Pomorski Uniwersytet Medyczny w Szczecinie

ODPOWIEDZI NA WNIOSKI O WYJAŚNIENIE TREŚCI SIWZ
ZMIANA TREŚCI SIWZ NR 13

Dotyczy: postępowania o udzielenie zamówienia publicznego w trybie przetargu nieograniczonego pn.: „Budowa budynku Międzywydziałowego Centrum Dydaktyki nr 3 Pomorskiego Uniwersytetu Medycznego w Szczecinie”, nr postępowania: DZP-262-6/2020.

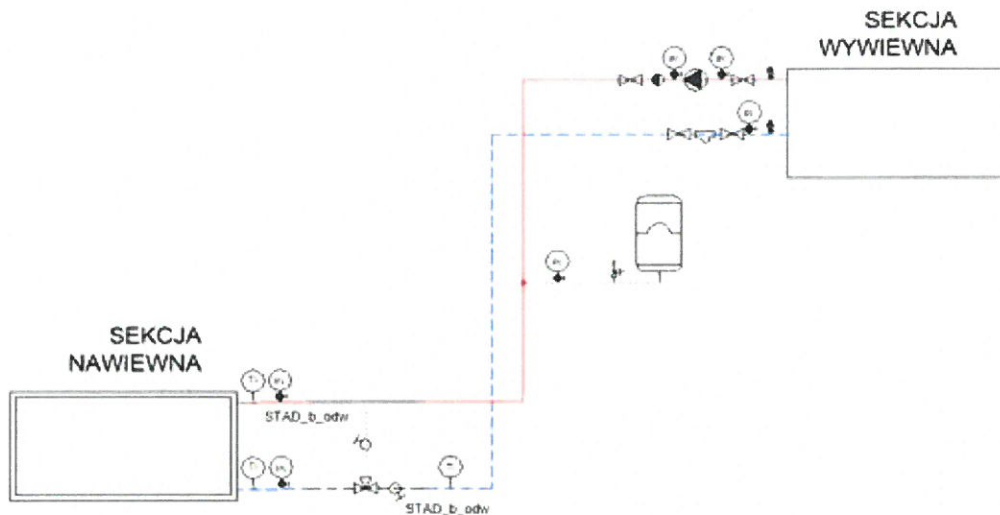
W układach regulacyjnych układów glikolowego odzysku ciepła zaprojektowano układ ze stałym przepływem po stronie sekcji nawiewnej. Z uwagi na fakt, że w tego typu instalacjach priorytetem jest utrzymanie stałej temperatury nawiewu, sugerujemy, aby układ stałoprzepływowy przewidzieć po stronie sekcji wywiewnych (stała dyspozycja czynnika) i zawór trójdrogowy, który będzie regulował ilość czynnika wpływającego na wymiennik sekcji nawiewnej, przenieść na rurociąg powrotny. Dodatkowo można by było zrezygnować z niezależnych od ciśnienia zaworów regulacyjnych i równoważących na rzecz statycznych zaworów równoważących, przez co układ byłby mniej zawodny (mniej elementów elektrycznych, które najczęściej ulegają awarii, prostszy układ automatyki oraz niższa cena

wykonania instalacji) Proszę o rozpatrzenie zaproponowanego rozwiązania.

Poniżej proponowany przez nas układ glikolowego odzysku ciepła.

Zamawiający podtrzymuje na tym etapie rozwiązanie zawarte w projekcie wykonawczym, równocześnie zwraca uwagę, że wyciągi z dygestoriów mogą pracować cyklicznie.
